**REGULERINGSFORSLAG TIL
OFFENTLIG ETTERSYN**

Fagnotat

**Forslag til detaljregulering med konsekvensutredning – offentlig ettersyn
Åsane, gnr. 189, bnr. 1, mfl., Ulset vest arealplan-ID 65300000**

Figur 3: Viser tidligere planforslag (A), som var på høring i 2019, og nåværende planforslag (B), med større grønne areal og redusert vei og byggeareal.

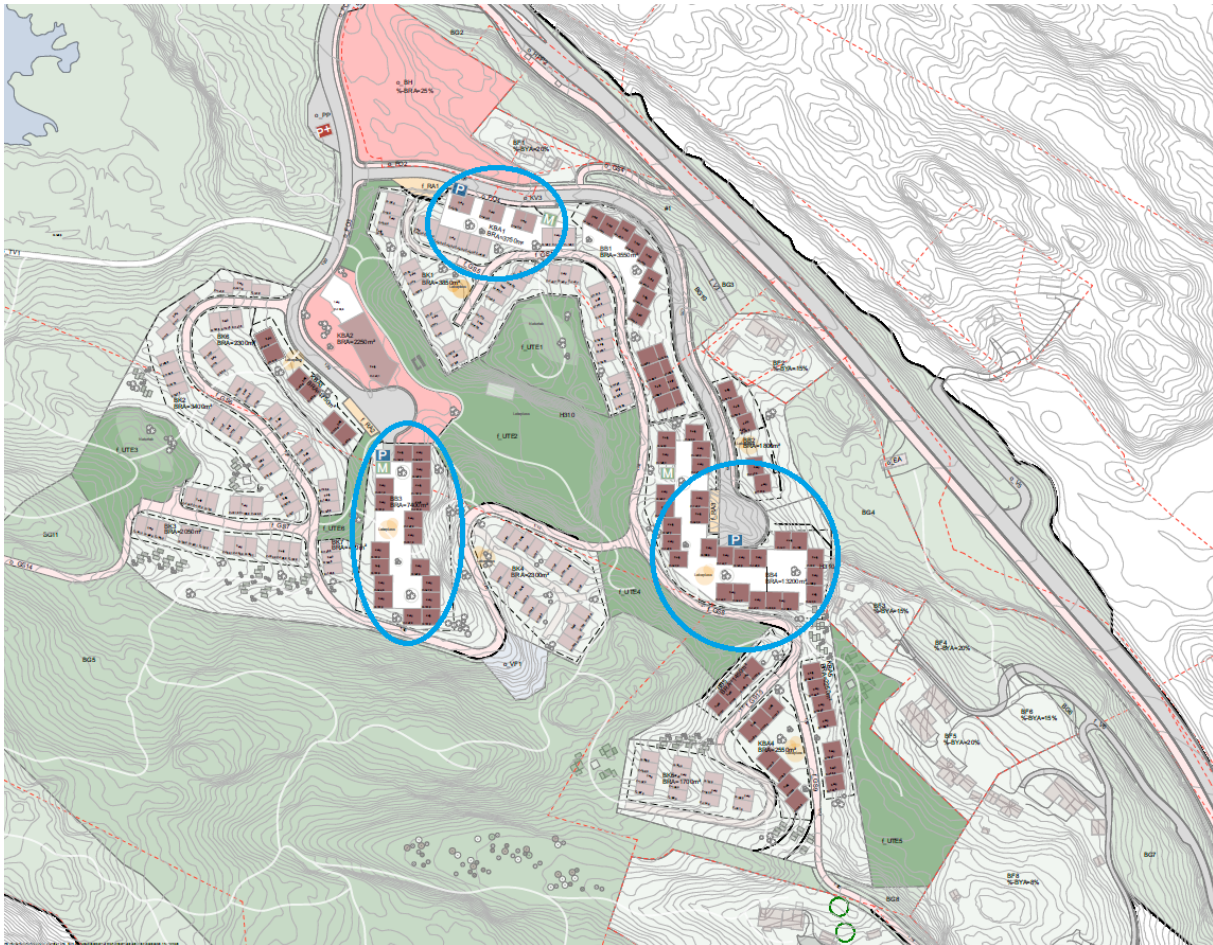
planområdet for å oppnå bedre forbindelser til Åsane sentrum. Samtidig ønsket forslagsstiller å endre på boligstrukturen og justere intern adkomstveg for å sikre en bedre tilpasning til eksisterende terreng. Viser til vedlagt fagnotat datert 22.07.2019 for ytterligere informasjon. I etterkant av offentlig ettersyn i 2019 har planforslaget blitt vesentlig omarbeidet, viser til figur 3.

Vegsystemet er siden offentlig ettersyn i 2019 kortet ned, og grad av utnytting er redusert fra 109 000 m² BRA til 52 940 m² BRA. Ny bebyggelse er trukket bort fra friluftsområdet og er konsentrert langs et mest mulig bilfritt gang- og sykkelssystem. Etter vår vurdering har de førende prinsippene for planarbeidet resultert i et planforslag som er i tråd med tilbakemeldinger gitt gjennom offentlig ettersyn og svarer ut innsigelsen fra Statsforvalteren.

Figur 4: Utsnitt av Illustrasjonsplan. Parkeringsanlegg merket med blå strek.

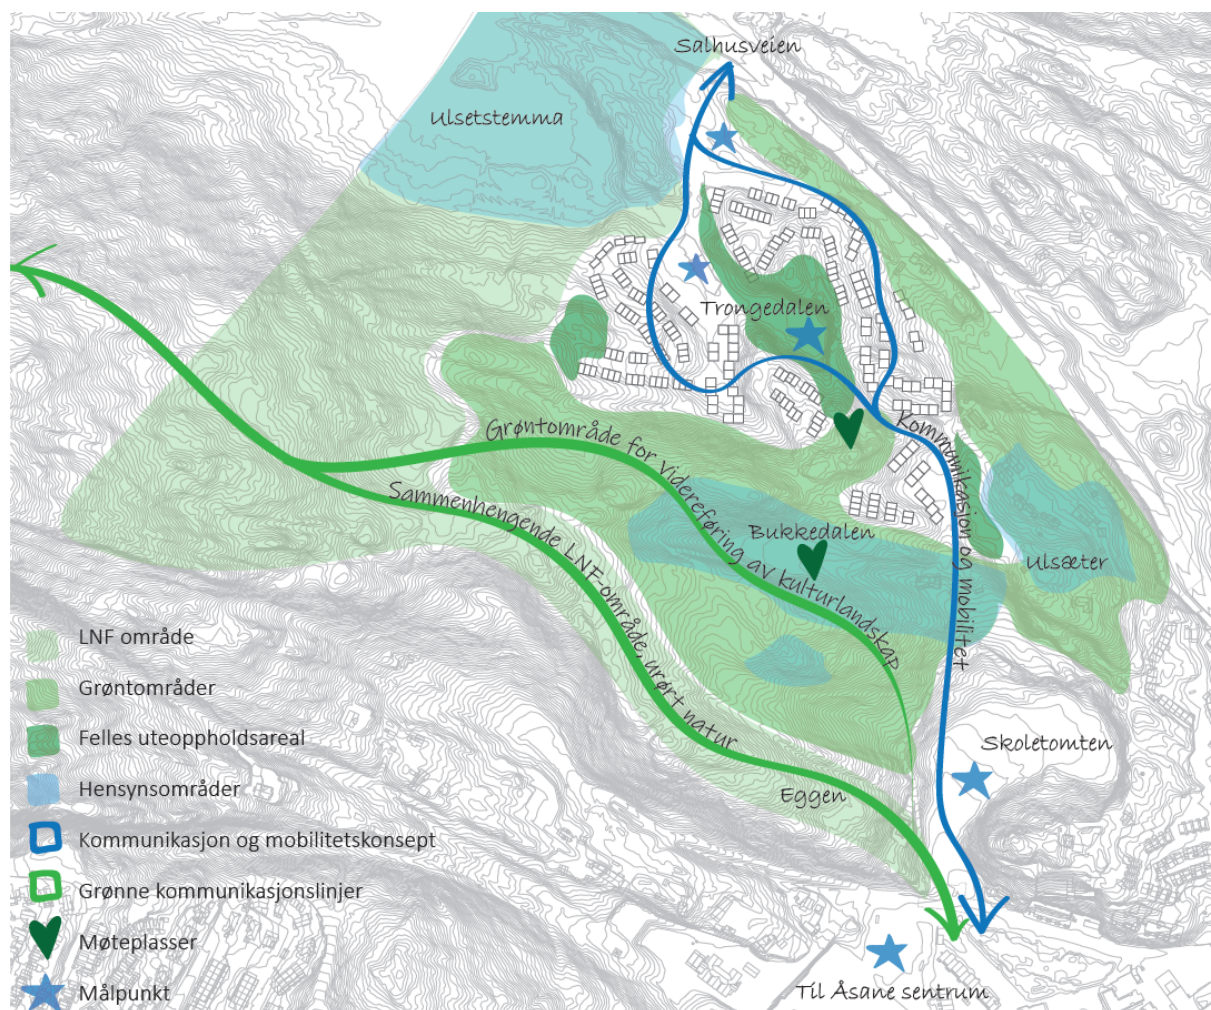
I foreliggende planforslag legges det opp til at personbiltransporten løses fra nord med avkjørsel fra Salhusvegen, der biltrafikk tidlig ledes inn i parkeringsanlegg, se figur 4. Det foreslås å etablere tre parkeringsanlegg innenfor planområdet, med inntil 208 parkeringsplasser for bil, 0,5 plasser per 100 m² BRA bolig, fordelt på ca. 450 boliger. Dette inkluderer plasser til parkering for bevegelseshemmede og gjesteparkering. Minimum 10% av parkeringsplassene skal være utformet for bevegelseshemmede. Det skal etableres mobilitetspunkt med areal for sykkel/el-sykkel, transportsykler, sparkehjul og lignende innenfor KBA1, BB3, BB4 og KBA4. Hensikten med dette grepet er at beboere i området enkelt skal kunne velge bærekraftig mobilitetsløsning i sin hverdag.

Figur 6: Prinsipper for ny bebyggelse i terreng

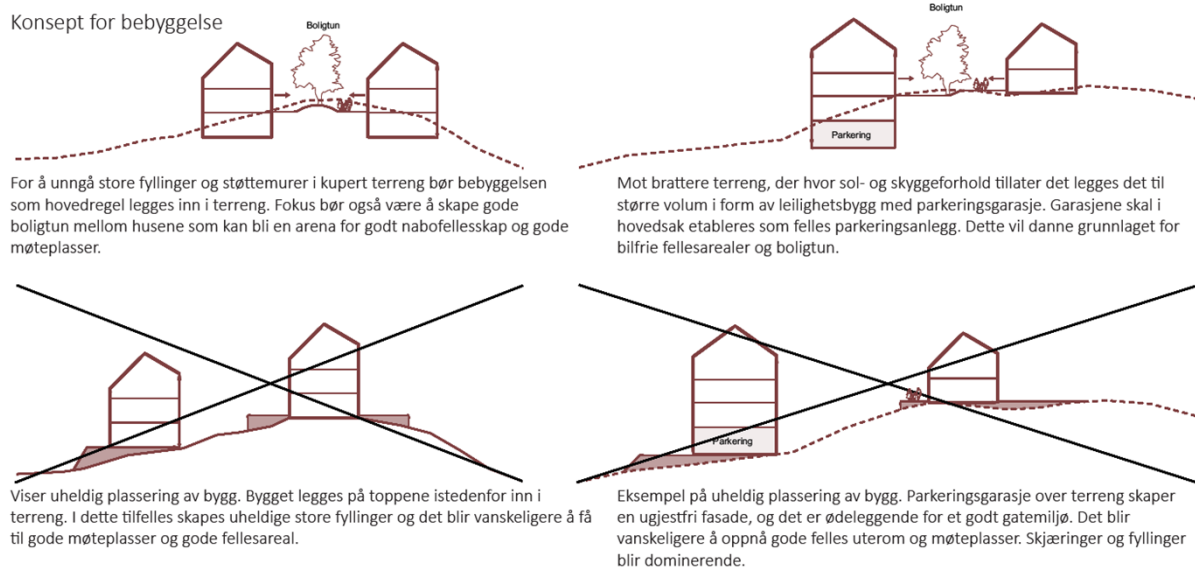
Vi slutter oss til foreslått konsept for hvordan nybygg skal møte terreng, byggehøyder med variasjon og variasjon i takform. Vi stiller imidlertid spørsmål om kvalitet i gårdsrom på dekke over parkeringskjeller og hvordan prinsippet om bomiljø i naturen er sikret for disse delfeltene. Etter vår vurdering må det jobbes videre med konseptet og kvaliteter for delfeltene med parkeringsanlegg, og dette må sikres til 2.gangsbehandling.

Figur 8: Snitt og 3D-modell av støyutsatt situasjon.

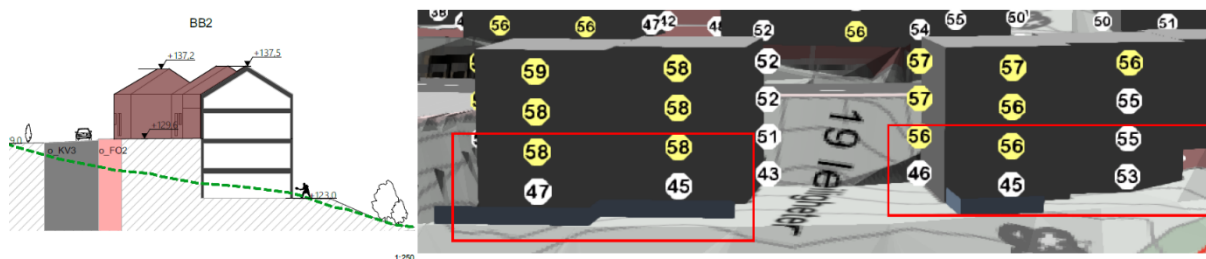
Av vedlagt støyrapport datert 31.08.2023 fremgår at boenhetene nærmest Salhusveien i nord-øst er støyutsatt. Topografien i denne delen av planområdet er skrånede mot støykilden, viser til figur 8. Figur viser støysituasjon med støyskjerming. For å minimere terrenginngrepet er ny bebyggelse foreslått å møte det skrånede terrenget. Dette medfører at de to nederste etasjene i BB2 og BB4 som vender mot Salhusveien, ikke vil være gjennomgående. Det er derfor foreslått at disse boenhetene skjermes med en støyskjerm nær boligene, hvilket innebærer at disse etasjene faller inn under definisjonen «dempet fasade». En slik løsning er ikke i tråd med kommuneplanens arealdel, men er definert som mulig i siste versjon av T-1442 fra 2021.

Av planforslaget fremgår at som kompenserende tiltak for denne støysituasjonen foreslås det at de 5 boenhetene i BB2 og BB4 som har dempet fasade, skal gå over to plan, underetasje og 1. etasje. Ettersom det ikke er støyutfordringer knyttet til underetasjen, vil disse boenhetene tilfredsstille kravene til stille side, men dog ikke være gjennomgående. Ettersom problemstillingen er isolert til å gjelde fem boenheter og det er sikret kompenserende tiltak jf. bestemmelse 2.3.3.b, kan vi akseptere foreslått avvik fra krav om gjennomgående boenhet ved støy på fasade.
